MSS-TZP-ZPP-26-10/19

Dotyczy: postępowania o udzielenie zamówienia publicznego prowadzonego w trybie przetargu nieograniczonego powyżej kwoty określonej w przepisach wydanych na podstawie art. 11 ust. 8 ustawy z dnia 29 stycznia 2004 r. – Prawo zamówień publicznych (tekst jednolity Dz. U. z 2018 poz. 1986) na **zakup specjalistycznej aparatury medycznej i wyposażenia na potrzeby nowo tworzonego Ośrodka Rehabilitacji Kardiologicznej a także doposażenie Pracowni Elektrofizjologii funkcjonującej aktualnie w strukturach Oddziału Kardiologicznego w ramach realizacji projektu pn.: „Poprawa jakości życia mieszkańców subregionu ostrołęckiego poprzez poprawę dostępu do usług publicznych w zakresie rehabilitacji kardiologicznej jako uzupełnienie kompleksowej opieki kardiologicznej w Mazowieckim Szpitalu Specjalistycznym im. dr. Józefa Psarskiego w Ostrołęce”**

Zmianie ulega:

129	POMIESZCZENIE REZERWOWE	16,8
D128	STEROWNIA	22,4
D127	PRACOWNIA ELEKTROFIZJOLOGII AXIOM ARTIS U	38,1
D126	POKÓJ PRZYKOTOWANIA PACJENTA	12,8
D124	POKÓJ PRZYKOTOWANIA PERSONELU	19,9

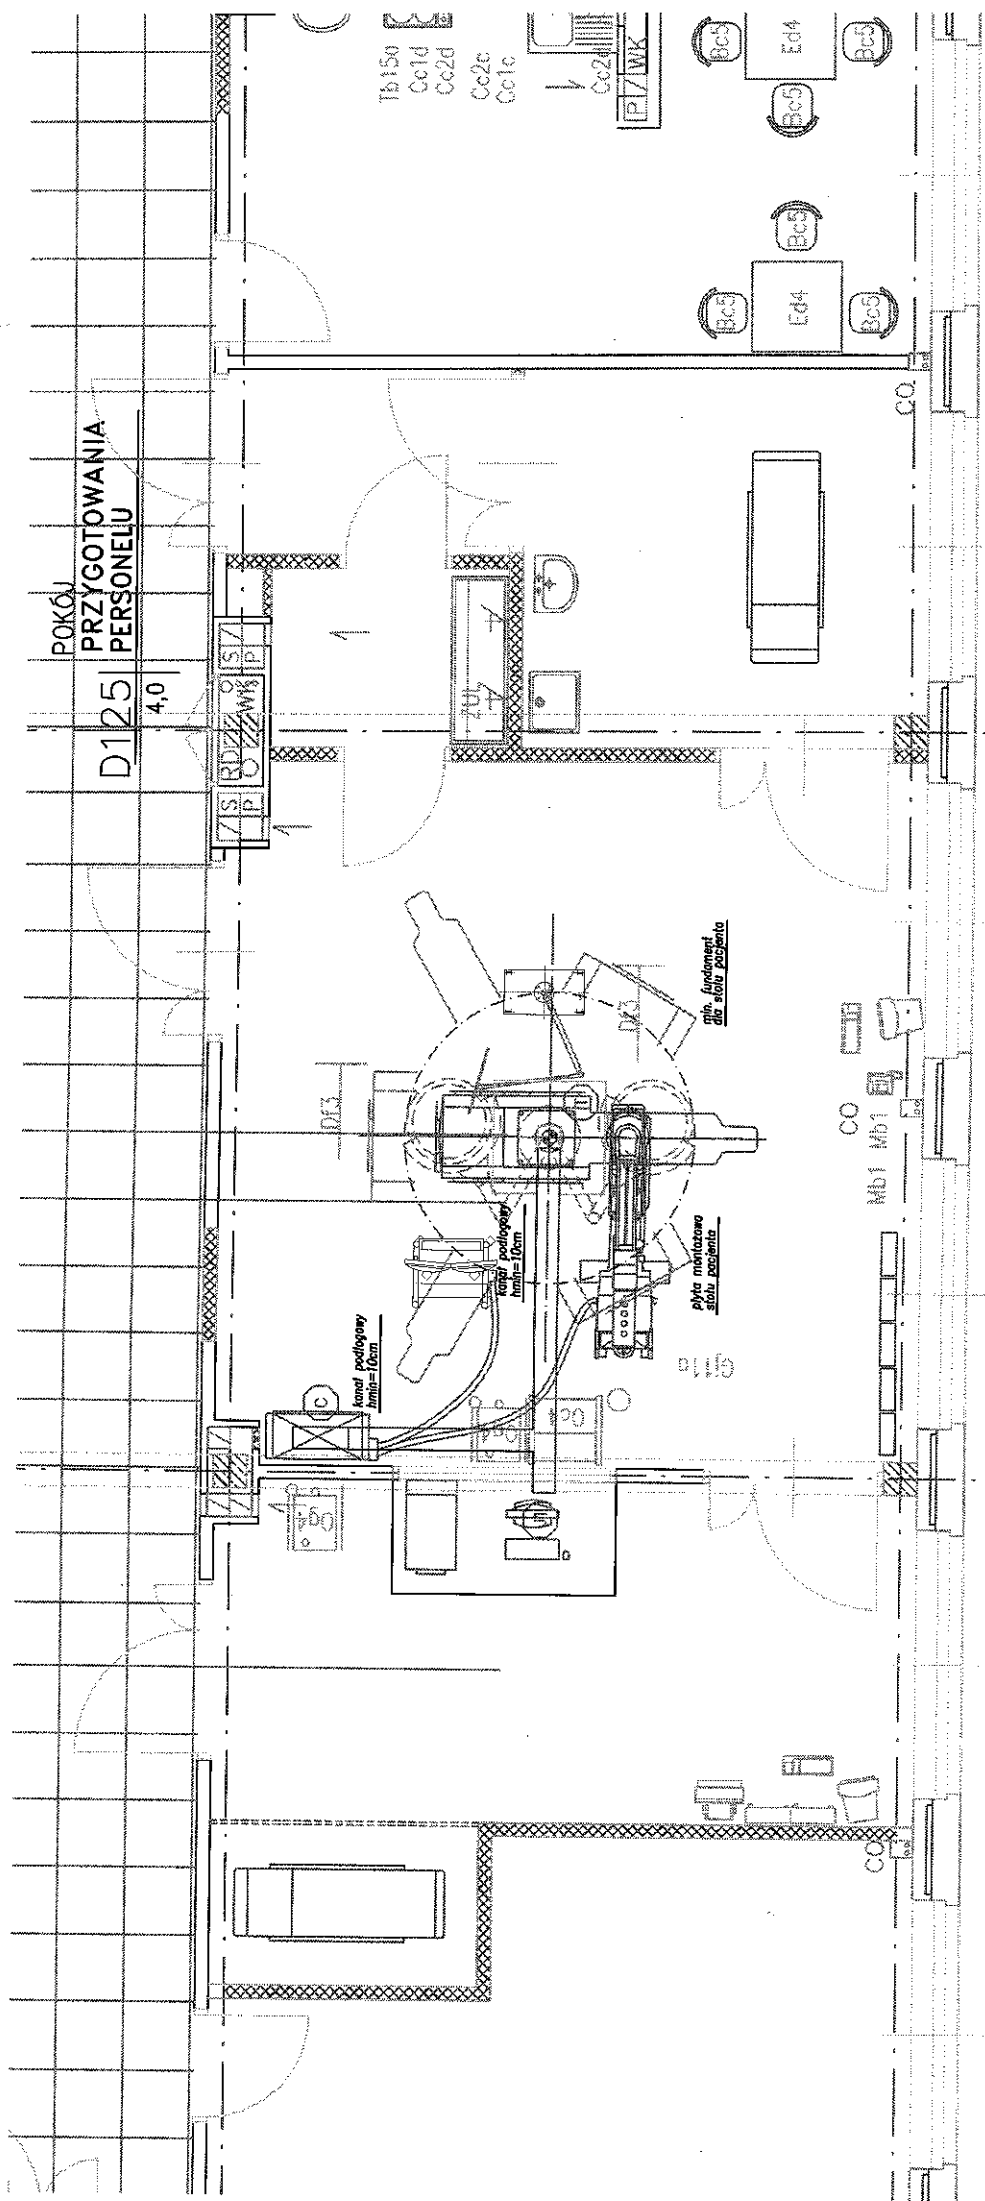
Pytanie nr 9 - Prosimy o informację czy Zamawiający oczekuje montażu filtrów HEPA w układzie istniejącej wentylacji. Prosimy również o podanie parametrów obecnej centrali i wyniki pomiarów jej wydajności.

Odpowiedź: Zgodnie z Załącznikiem nr 1 do pisma.

Pracownia elektrofizjologii serca
Rozstawienie aparatów i osłony pionowe
Rzut piętra 1 Skala 1:50

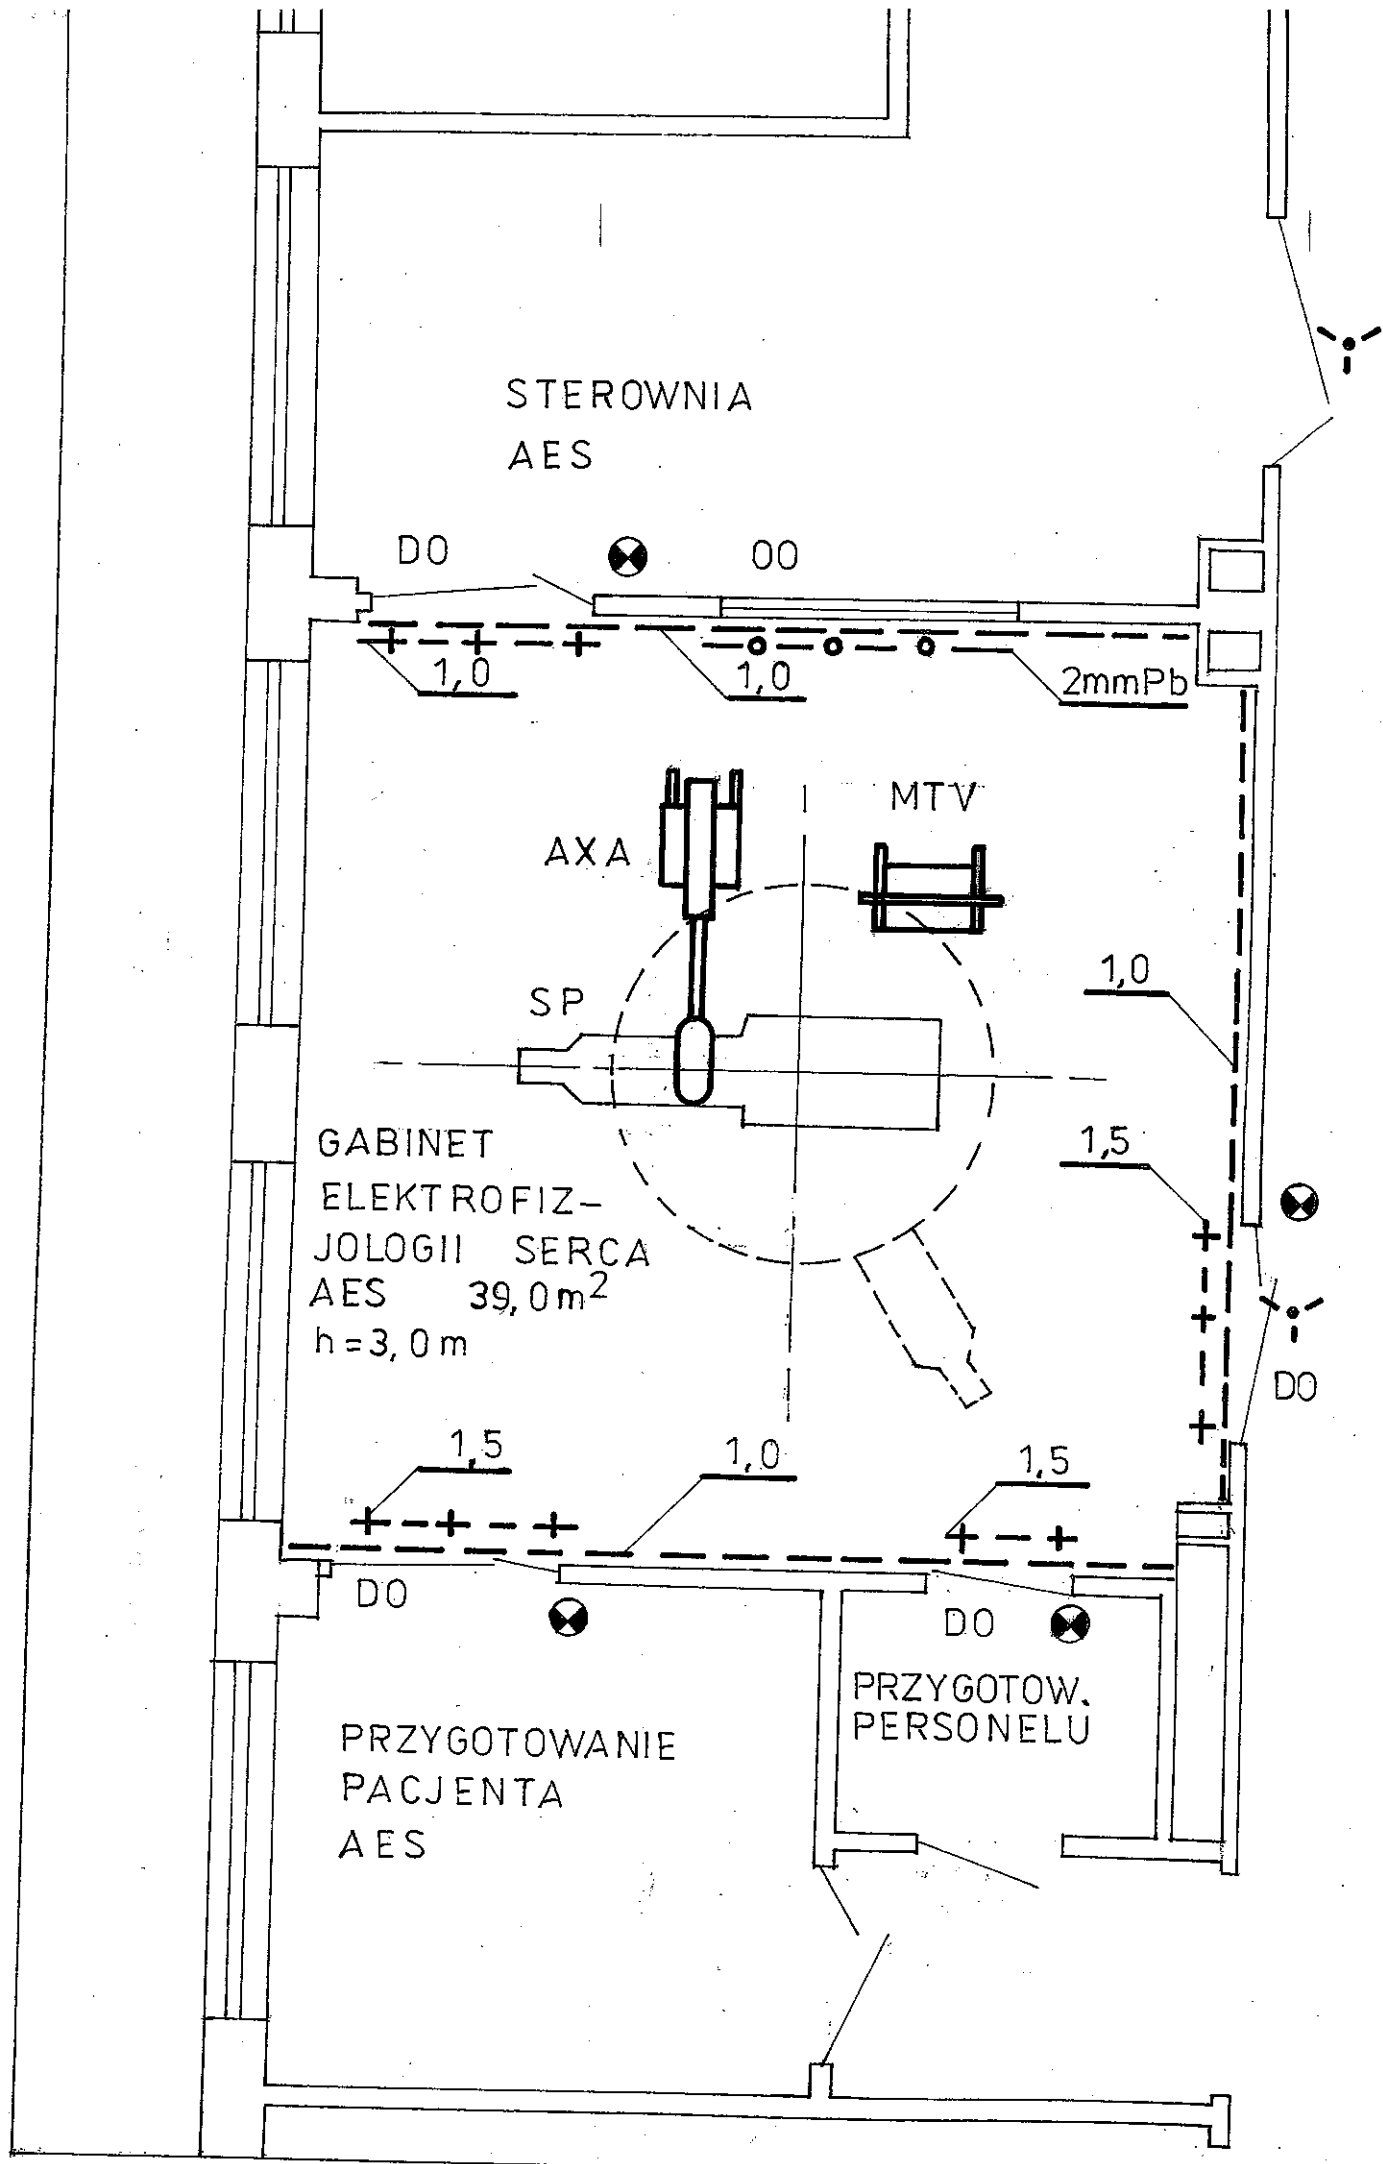
Pytanie nr 11 - Prosimy o udostępnienie projektu osłon radiologicznych w celu weryfikacji ochronności osłony w stropach i ścianach pracowni.

Odpowiedź: Zgodnie z załącznikiem nr 2 do pisma.
